**Betreff:****Herstellung von Querungen am Ringgleis zum "Pipenweg", Bereich Westbahnhof****Organisationseinheit:**Dezernat III  
61 Fachbereich Stadtplanung und Umweltschutz**Datum:**

19.02.2020

Stadtbezirksrat im Stadtbezirk 310 Westliches Ringgebiet (Entscheidung)

## Anlage 2: Treppe und südliche Querung

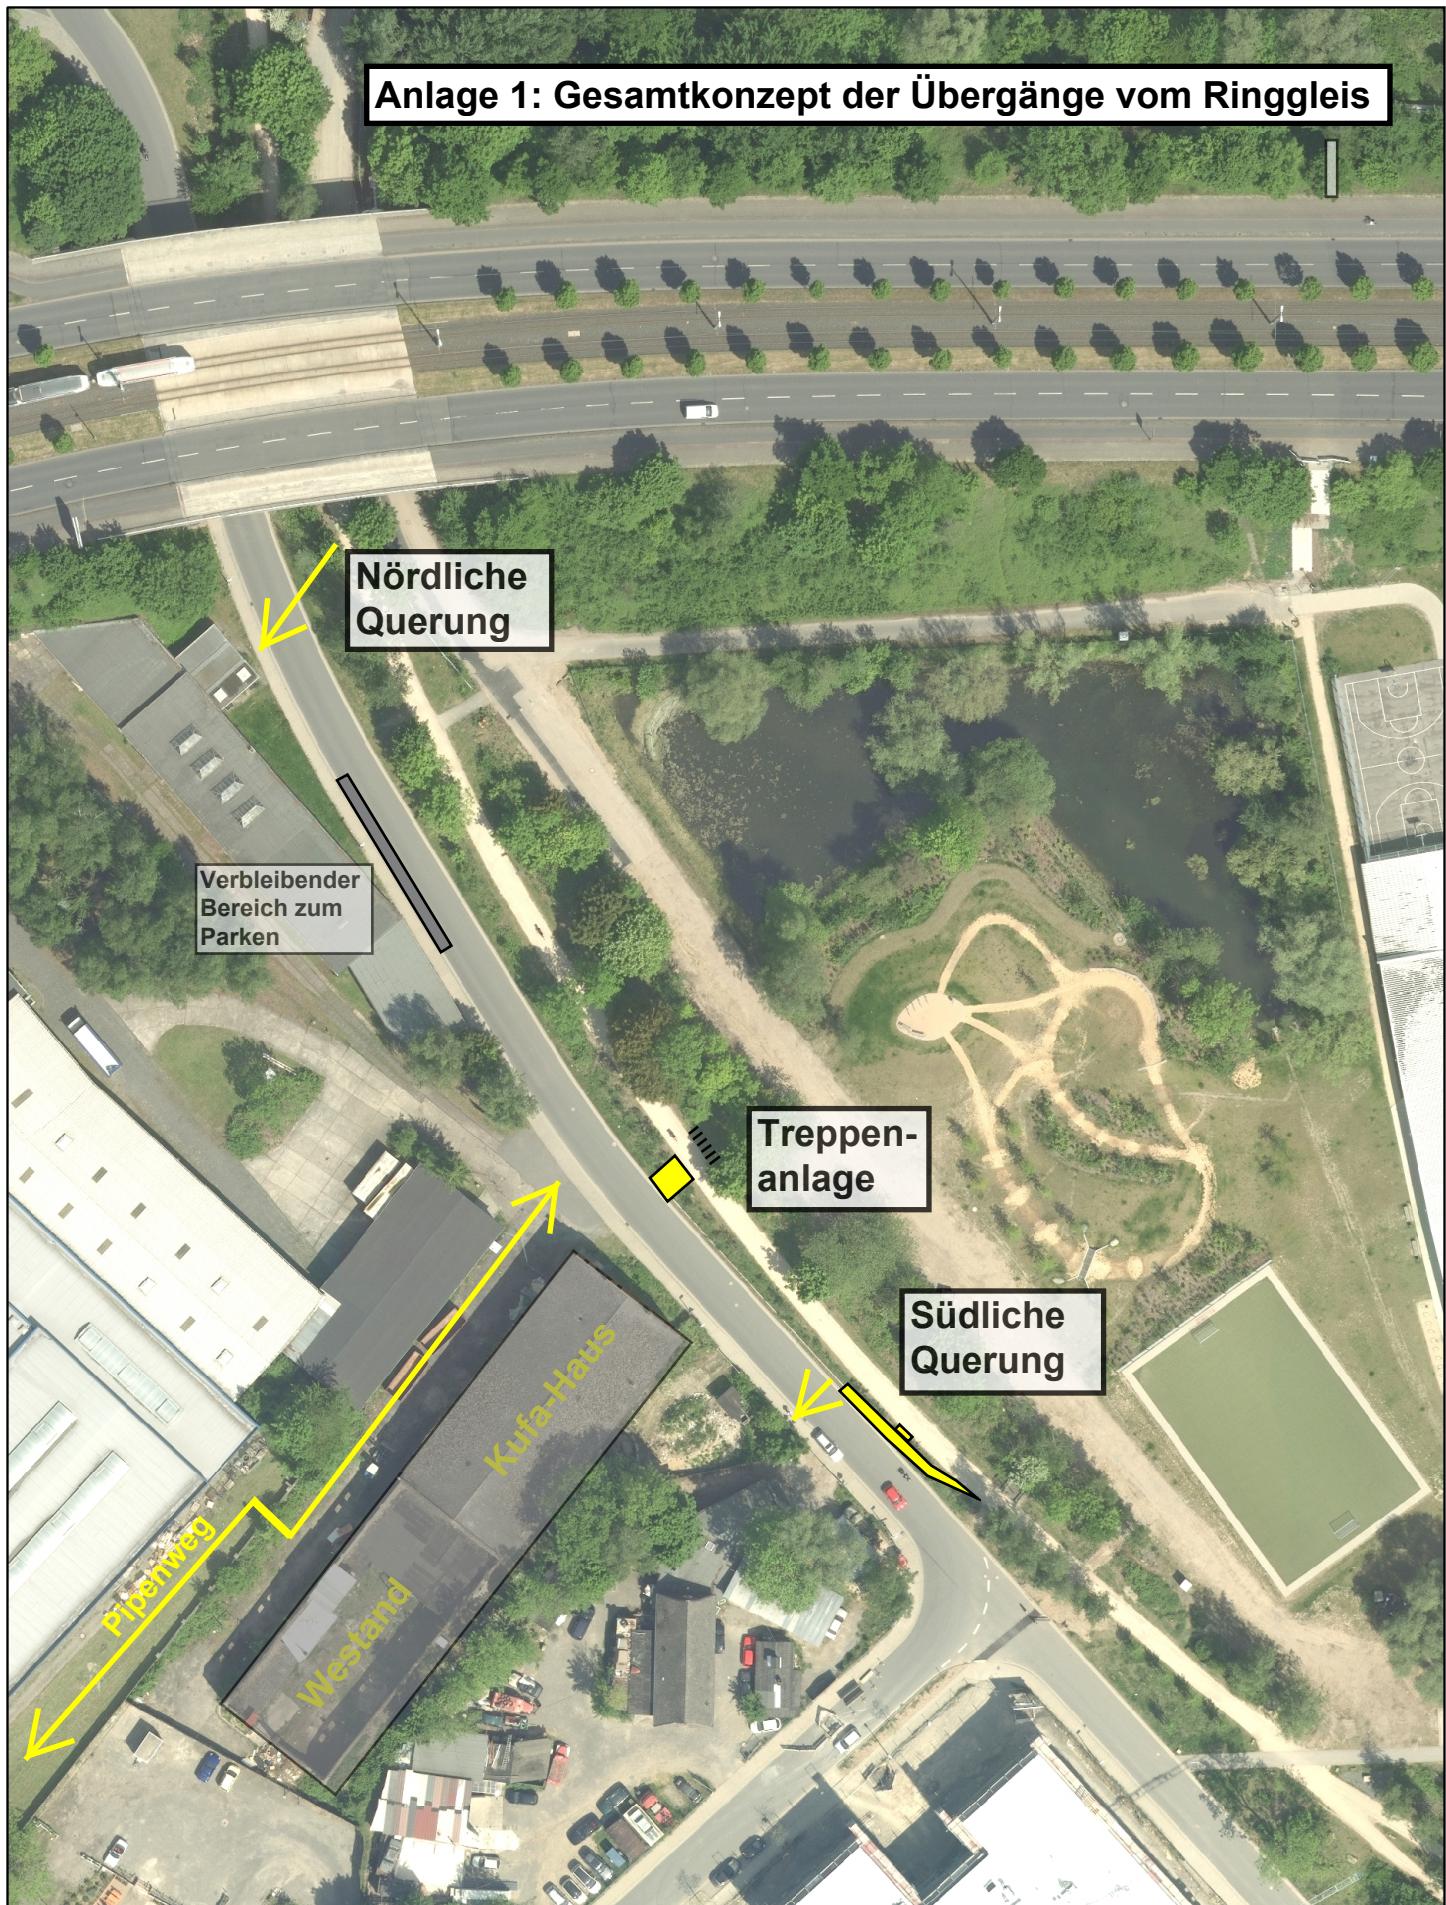
Von dem Sanierungsbeirat wurde insbesondere angeregt, bei der Herstellung der Zugänglichkeit vom Ringgleis in Verbindung mit der Querung der Straße Westbahnhof auch die Barrierefreiheit zu berücksichtigen. Vorgeschlagen wurde, die Treppe Richtung Norden zu verschieben und eine Rampe zu erstellen. Die Verwaltung hat diesen Vorschlag geprüft.

Um die Anregung des Sanierungsbeirates umsetzen zu können, wurde der Behindertenbeirat mittels Abstimmung vor Ort in die Planung einbezogen. Dort wurde gemeinsam festgestellt, dass sich etwa auf Höhe des soziokulturellen Zentrums der Hochpunkt der Böschung befindet. Eine behindertengerechte Rampe ausgerechnet am höchsten Punkt beginnen zu lassen wurde daher als unzweckmäßig angesehen. Es wurde als sinnvoller erachtet, am Ringgleis sowohl von Norden als auch von Süden kommend jeweils einen barrierefreien Übergang zu schaffen.

Die Planung sieht im Süden die Errichtung einer Rampenanlage mit zweistufiger Stufenanlage vor. Dazu wird die Böschung mit einer Winkelstützwand abgefangen und der Höhenversprung mittels Geländer abgesichert. Ebenso wird die Rampe straßenseitig mit einem Geländer gesichert. Die Querung der Straße Westbahnhof wird in ausreichender Entfernung von der abknickenden Vorfahrt der Büchnerstraße und versetzt zur gegenüberliegenden Zufahrt verortet. Auf beiden Seiten werden auf einer Länge von ca. vier Metern die Bordsteine barrierefrei abgesenkt (geteilter Überweg mit Bodenindikatoren).

Auf Höhe des soziokulturellen Zentrums ist eine einläufige Treppenanlage mit elf Betonblockstufen und beidseitigem Handlauf und Bodenindikatoren vorgesehen. Die Breite der Treppe beträgt drei Meter. Oberhalb der Treppe am Ringgleis werden sechs Fahrradbügel aufgestellt. Es werden an beiden Querungsmöglichkeiten Hinweisschilder auf das Soziokulturelle Zentrum und den „Pipenweg“ montiert. Durch Haltverbote werden gute Sichtverhältnisse an den Querungsstellen sichergestellt.
